## □ Windpark Heide II

Änderung der UVP-Genehmigung  
auf Vestas V150 - 6.0 MW und Aufteilung der Netzableitung  
Beschreibung der Vorhabensänderungen (Rev. 0)

<b>Projekt</b>	Windpark Heide II
<b>Standortgemeinden</b>	Gemeinde Halbturn, Gemeinde Nickelsdorf (Zuwegung) Verwaltungsbezirk Neusiedl am See, Burgenland
<b>Auftraggeber</b>	<b>Windpark Heide Halbturn GmbH</b> Dragaweg 1 7111 Parndorf
<b>Ausgabedatum</b>	22.11.2023 (Rev. 0)
<b>Seitenzahl</b>	16
<b>Projektleitung (EWS)</b>	Julia Lengyelvari

Abbildung 1: Lageänderung der WEA HT-32

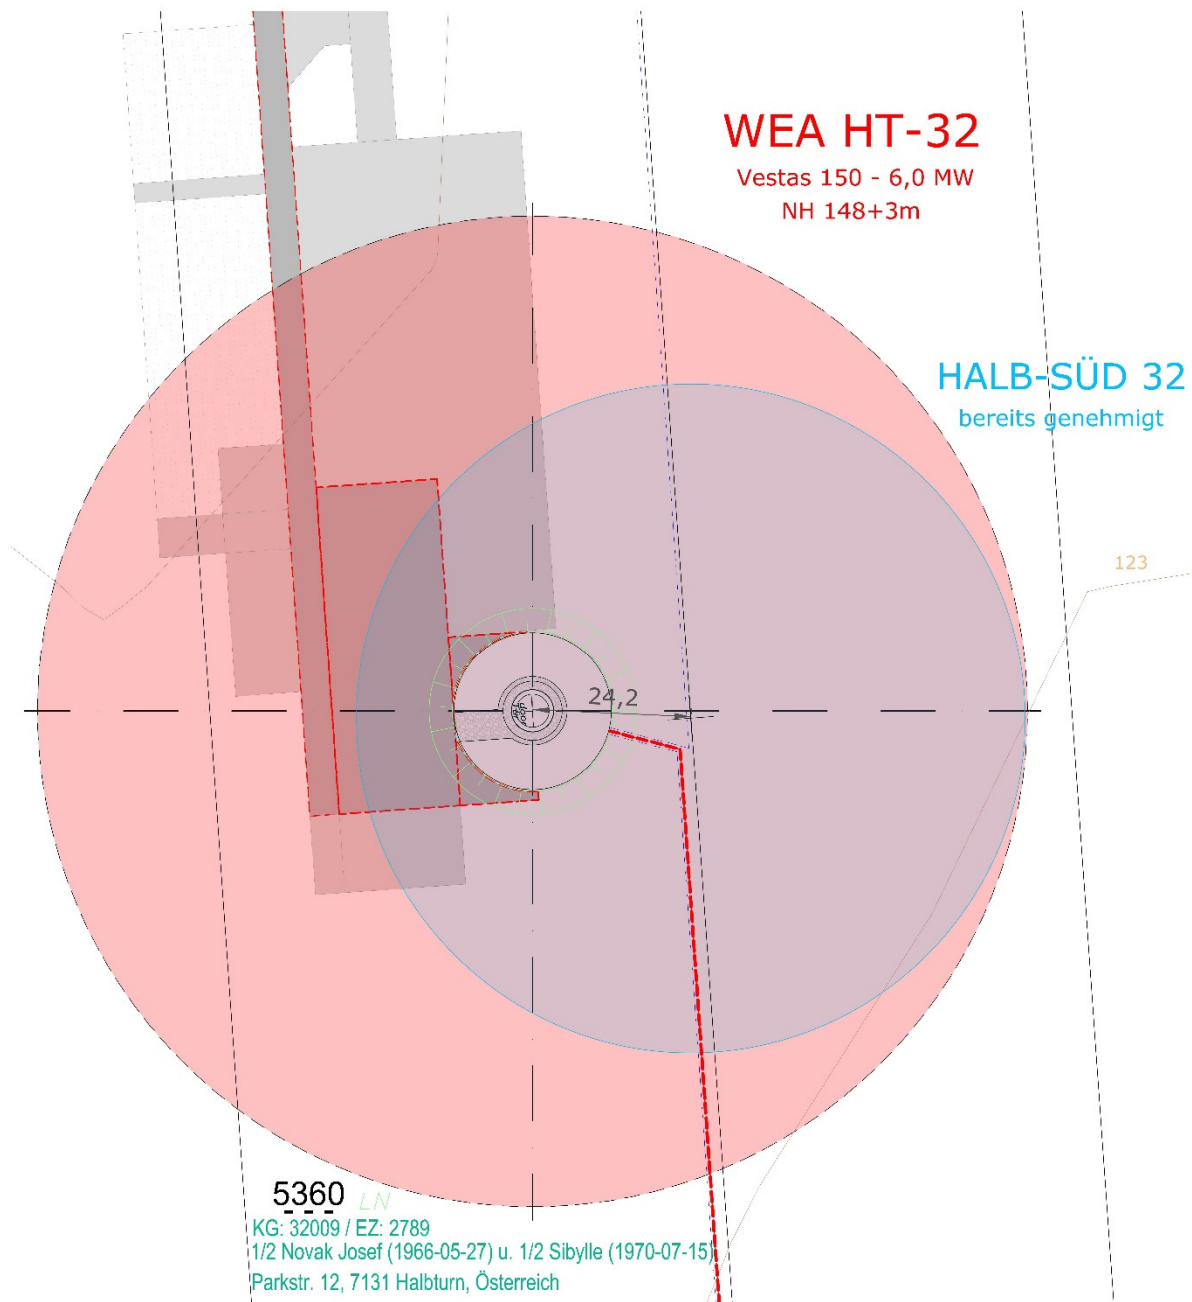
Die Anlagenstandorte HT-32 und HT-33 bleiben im Wesentlichen gleich. Unter anderem aufgrund der besseren Erträge, des größeren Rotorradius oder der größeren Nabenhöhen werden die beiden Standorte um einige Meter verschoben. Die Anlage HALB-SÜD 34 (nun HT-34a) wird für einen neuen Standort vorgesehen. Wesentlich ist jedoch, dass die Rotorprojektionsflächen innerhalb der entsprechenden Eignungszonen bleiben.

Abbildung 4: Vergleich der WEA-Verschaltungen im Windpark (Vergleich zwischen genehmigtem Status und geplantem Vorhaben, inkl. Kabeldimensionen)

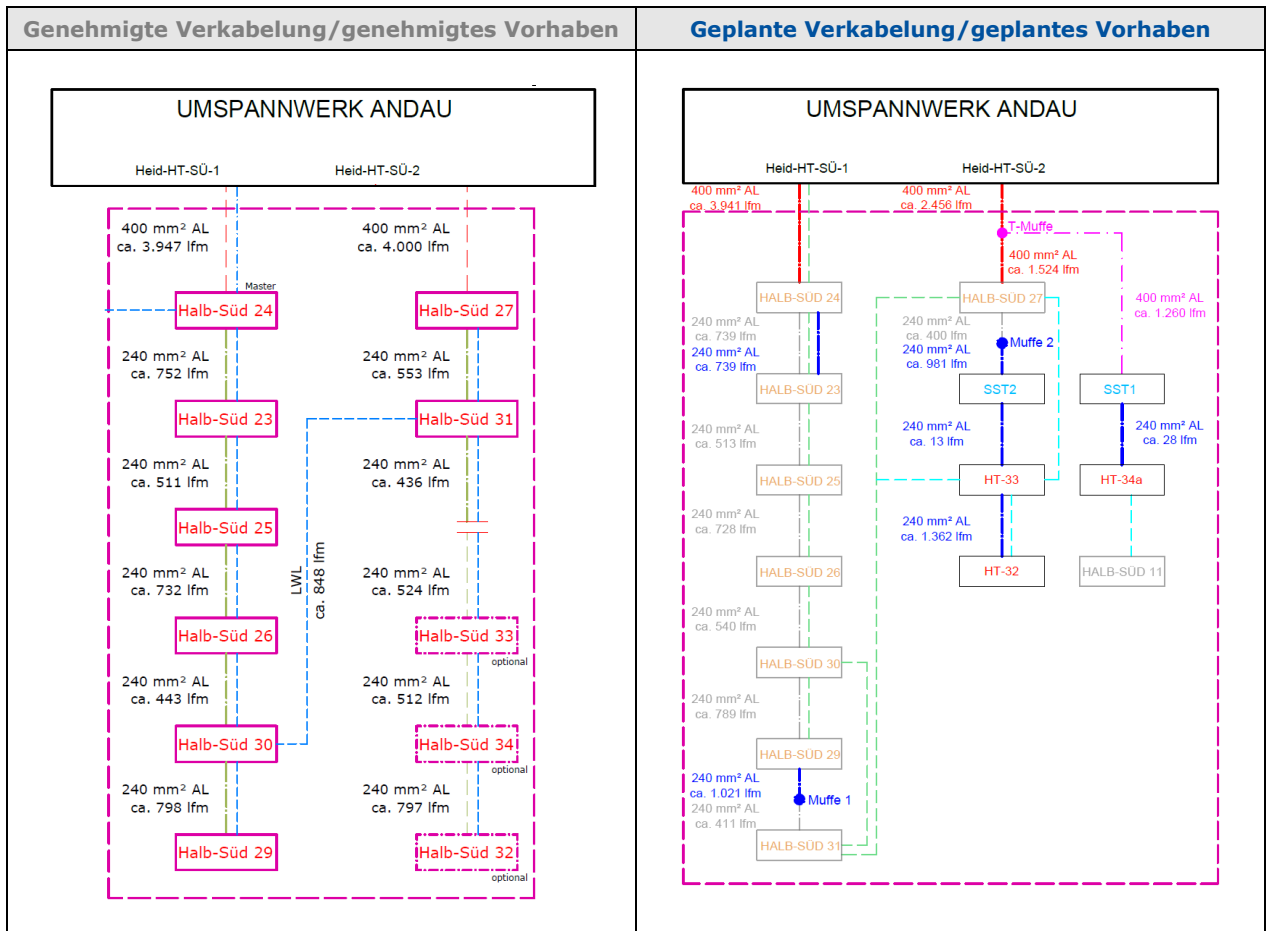
Die Anlagen HT-32, HT-33 werden an die Anlage HALB-SÜD 27 angeschlossen, welche im Umspannwerk Andau an dem Regelumspanner-01 (kurz RUM01) an dem Abzweig H06 angeschlossen ist. Die Anlage HT-34a wird in die Netzableitung dieses Strangs mit einer T-Muffe eingebunden. Die Einspeiseleistung beträgt laut Netzzugangsverträgen Nr.: 7113310 sowie 7111421, aktuell 12,1 MW, die Nennleistung aller Anlagen beträgt 21,05 MW. Dieser Strang wird mit 12,1 MW gedrosselt betrieben, bis eine größere Leistung eingespeist werden kann. Dies wird mittels Parkregelung realisiert. Es liegt bereits ein vorläufiges Anschlusskonzept für 18 MW vor (siehe Dokument C.3.4 in Abschnitt C.3).

Anhand der größeren Anlagen und damit auch größeren Leistungen im System ändert sich die windparkinterne Verkabelung. Die WEA werden anders verschalten als genehmigt (vgl. Abbildung 4).

Zudem wird zwischen den Anlagen HALB-SÜD 24 und HALB-SÜD 23, des bereits gebauten Windparks, eine zusätzliche Leitung geplant. Diese dient als Entlastung der Bestandsleitung infolge höherer auftretender Leistungen.

Aufgrund bereits verlegter Leitungen, welche für die Errichtung der drei fehlenden Anlagen vorgesehen waren, werden größtenteils Kabelverbindungen „Muffen“ für den Anschluss der gegenständlichen WEA verwendet.
